Oggetto:	<p>FSC 2014-2020 - "Patto per lo sviluppo della Regione Puglia", sottoscritto in data 10 settembre 2016 tra il Governo e la Regione Puglia. CUP B23H17000030006. CIG 798848418B PROGETTO DEFINITIVO dell'intervento di sistemazione idraulica, Lotto n. 16 «Adeguamento e messa in sicurezza del canale di gronda della rete pluviale a salvaguardia del centro urbano» nel Comune di Binetto (BA) - Codice <i>ReNDiS</i> 16IR401/G1.</p> <p>Indizione e convocazione conferenza di servizi decisoria ex art. 14 comma 2 della legge 241/ 1990 e s.m.i. - Forma simultanea e modalità sincrona.</p>
-----------------	---

**Oggetto: FSC 2014-2020 - "Patto per lo sviluppo della Regione Puglia" sottoscritto in data 10/09/2016 tra il Governo e la Regione Puglia . Progetto definitivo dell'intervento di sistemazione idraulica, lotto n. 16 Adeguamento e messa in sicurezza del canale di gronda della rete pluviale a salvaguardia del centro urbano nel comune di Binetto (BA) - Codice ReNDIS 16IR401/G1
Risposta vostra nota prot. n. 1257 del 01/06/2021**

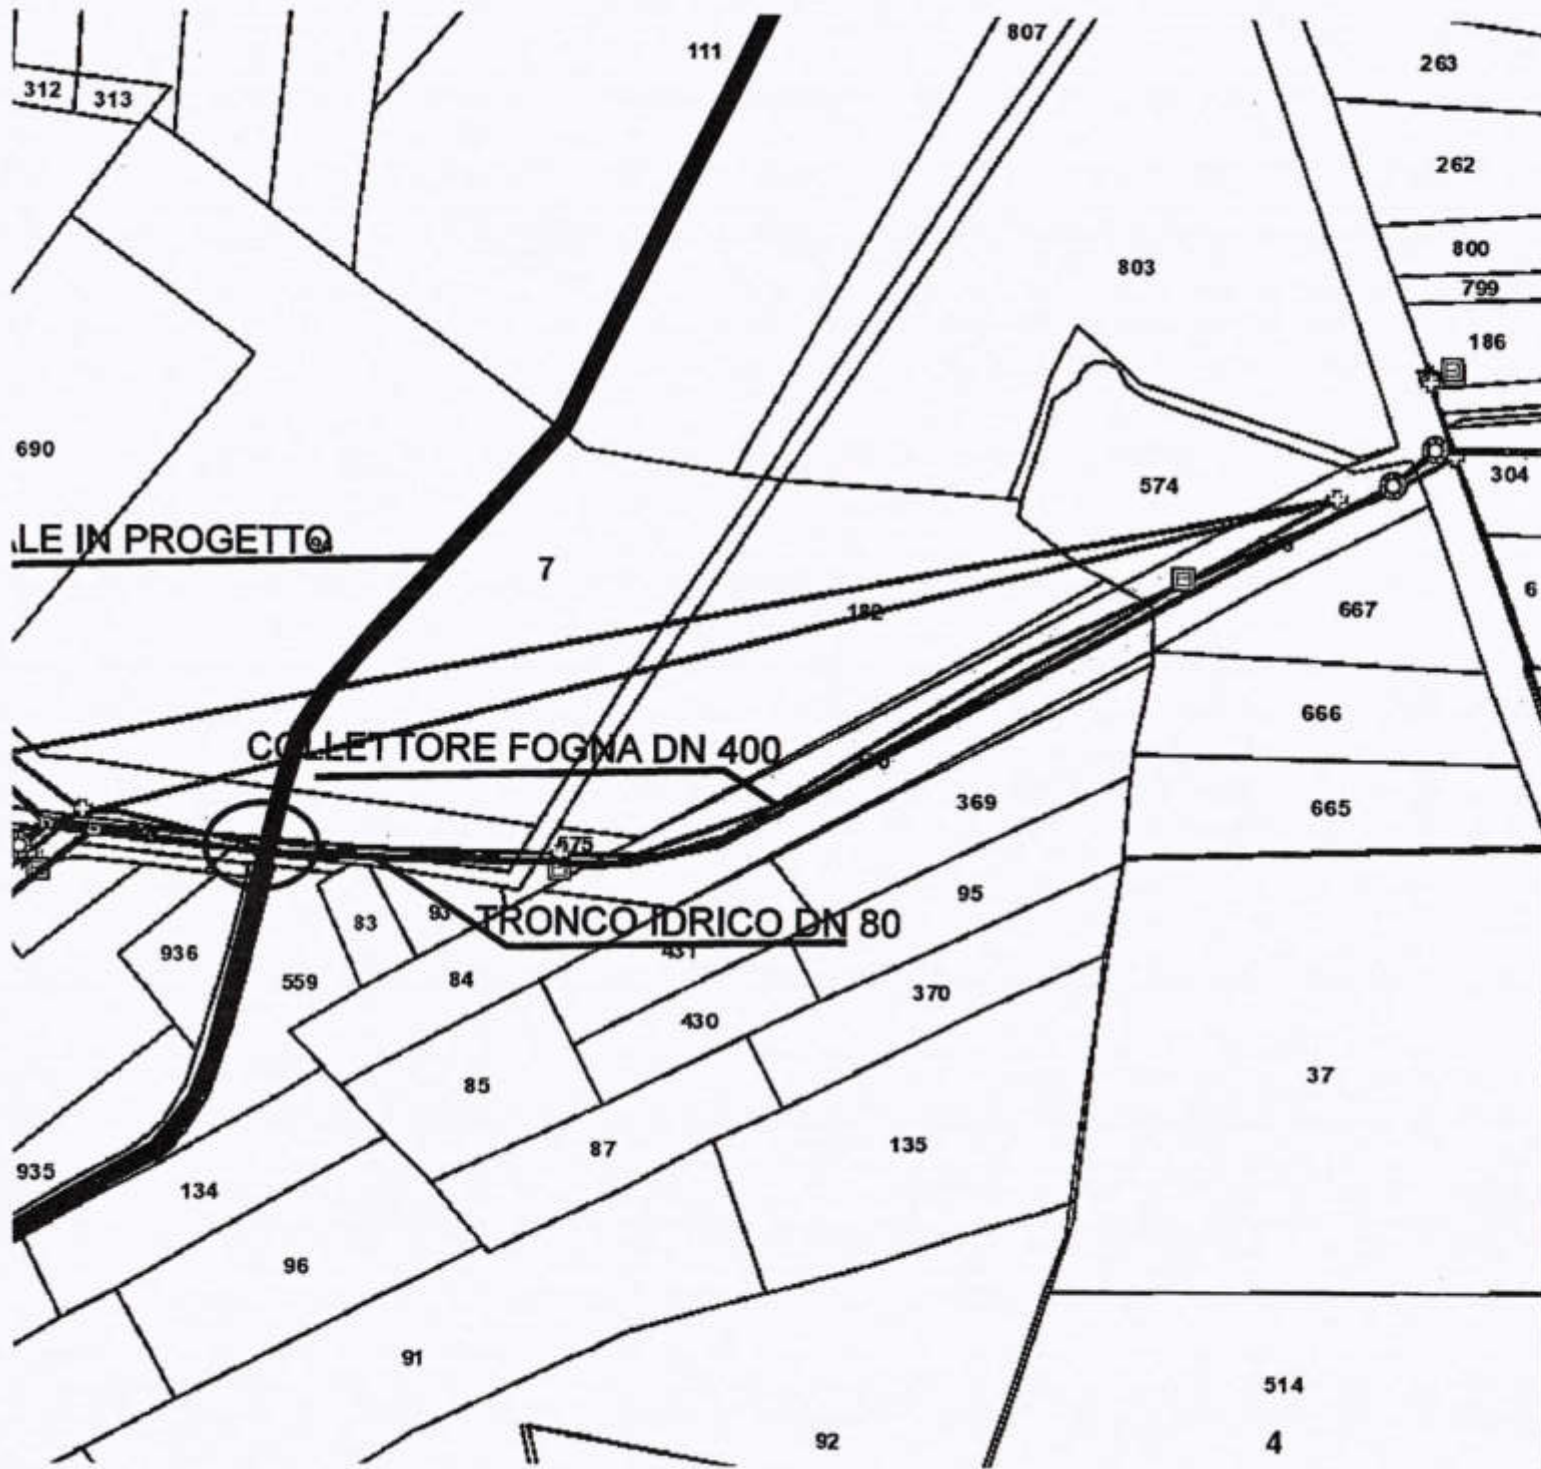
Dall'esame degli elaborati progettuali relativi al "progetto di adeguamento e messa in sicurezza del canale di gronda della rete pluviale a salvaguardia del centro urbano del comune di Binetto", si segnala in corrispondenza dell'attraversamento n. 1, sezioni 11 e 12 della planimetria generale degli interventi, un'interferenza con le opere idriche e fognarie gestite da Acquedotto Pugliese, e precisamente:

Si allegano all'uopo gli stralci planimetrici con l'ubicazione delle opere a rete gestite da questa Società, potenzialmente interferenti con i lavori in oggetto.

In relazione all'interferenza con il collettore fognario del comune di Binetto DN 400, l'ing. Francesca Fresa, responsabile AMS dell'AQP, analizzati gli elaborati progettuali revisionati del progetto definitivo e il nuovo tracciato del canale, esprime il proprio nulla osta alla soluzione progettuale proposta, con la quale viene di fatto eliminata l'interferenza, atteso che, a seguito della modifica di tracciato, non saranno più eseguiti lavori in corrispondenza della fascia di giacitura del collettore DN400 che, resterà, pertanto, nella sua configurazione attuale.
